<b>RED DE ACCESOS A CÓRDOBA</b>	
	<b>OBRA: PASARELA PEATONAL - AV CIRCUNVALACIÓN KM 17,997 B° CERVECEROS (PREDIO TALLERES)</b>	<b>COMPRAS Y CONTRATACIONES ABRIL 2022</b>

**CIRCULAR N° 2**

3		
2		
1		
REV.	FECHA	DESCRIPCION
OBRA:		PASARELA PEATONAL
PLANO:		BARANDA PEATONAL H= 2.20m DETALLE TÍPICO
PROYECTÓ:	DIBUJÓ:	ESC.: INDICADAS
REVISÓ:	ARCHIVO:

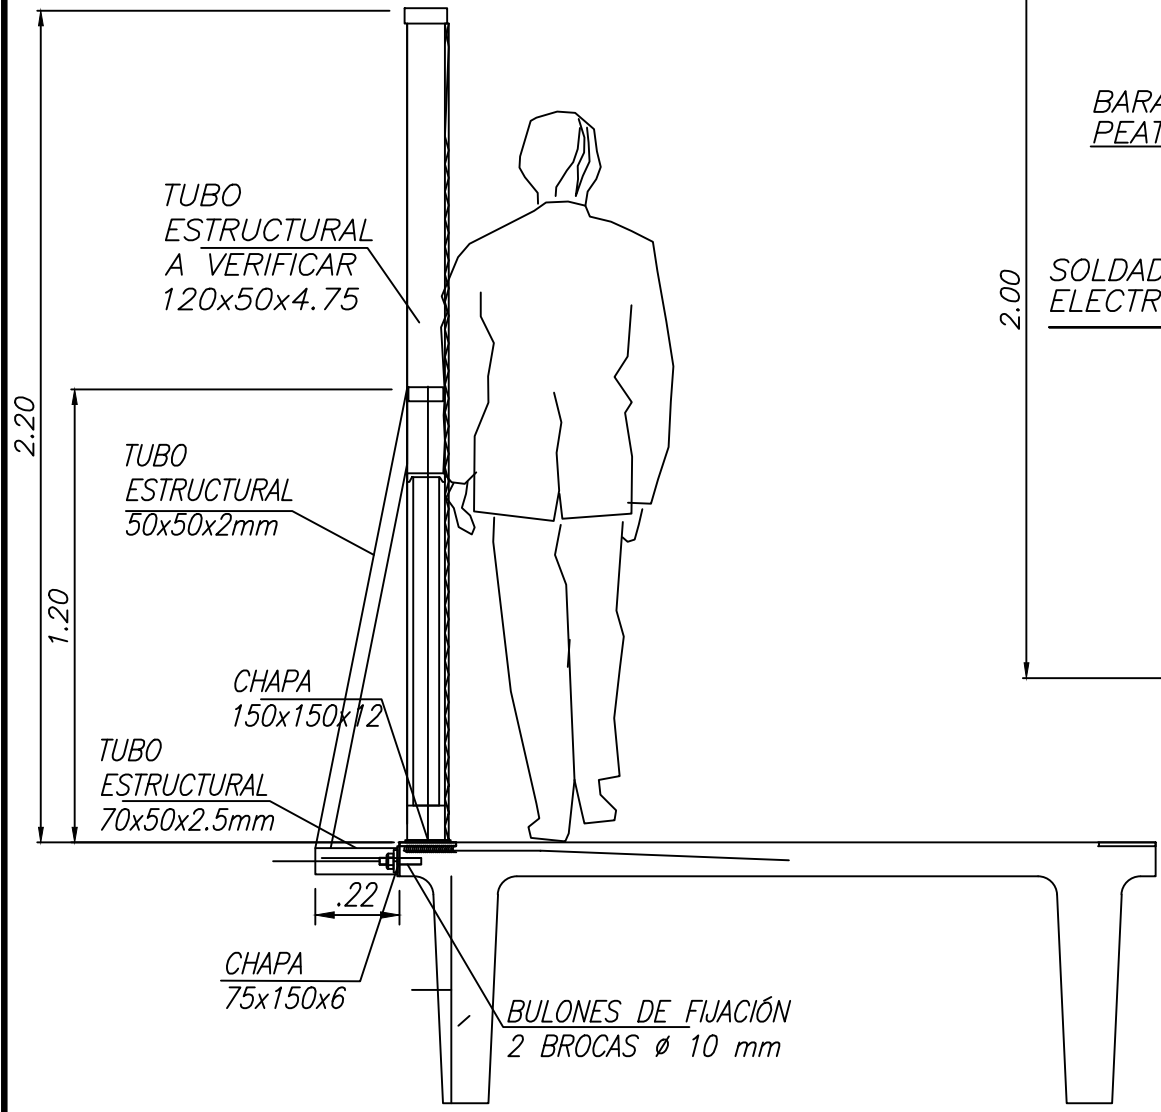
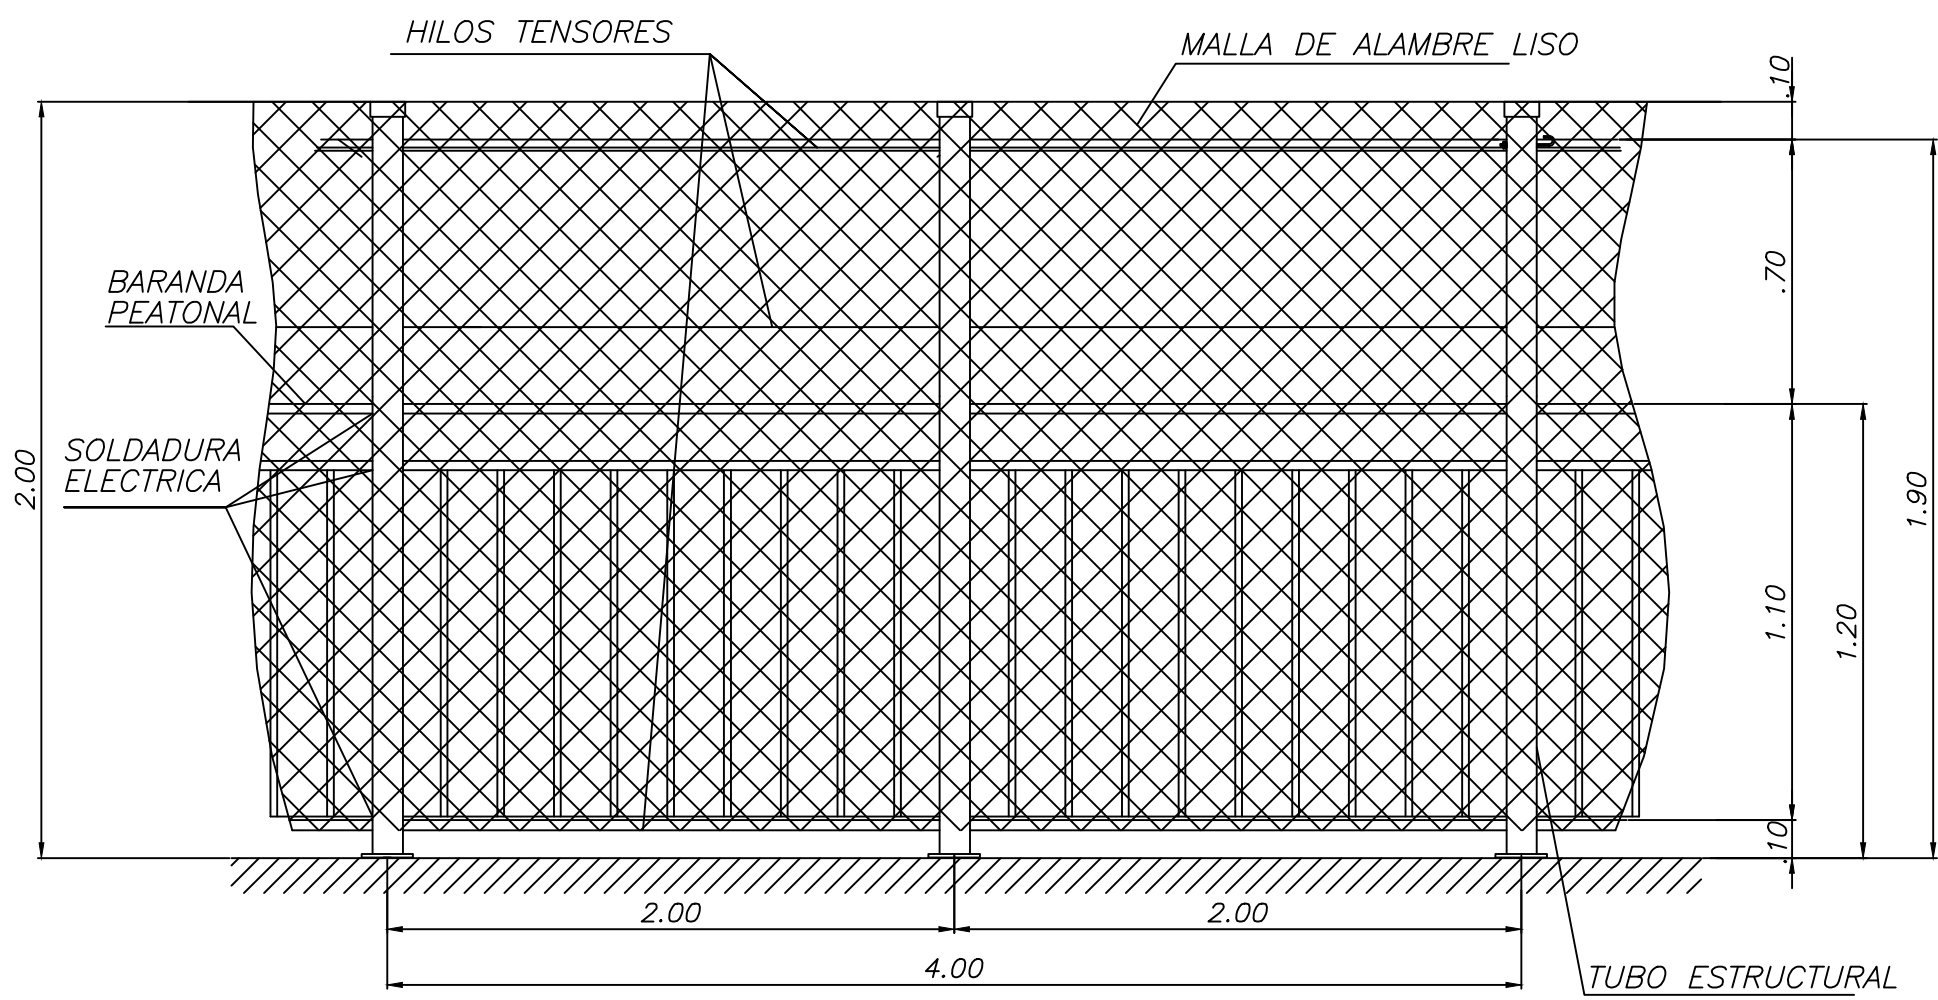
1).- *Altura del parante de la mano derecha de la rampa de acceso (Lado Talleres, Vista C-C). Podrá ser 2,2m...??? (Zócalo de separación inferior de 10cm + 2 paños de 1m de metal cada uno + zócalo de separación superior de 10cm= 2,2m). Ver Croquis adjunto*

2).- *Lleva pasamano a la altura de 1,2m el lateral derecho de dicha rampa. Ver Croquis adjunto”*

- La altura de la baranda del lado del predio se prevé de 2m de altura. A modo de referencia se adjunta croquis de solución adoptada en otras pasarelas de la RAC, siendo factible considerar opciones alternativas, siempre que se respete la altura mencionada.
- No está previsto incluir pasamanos adicional
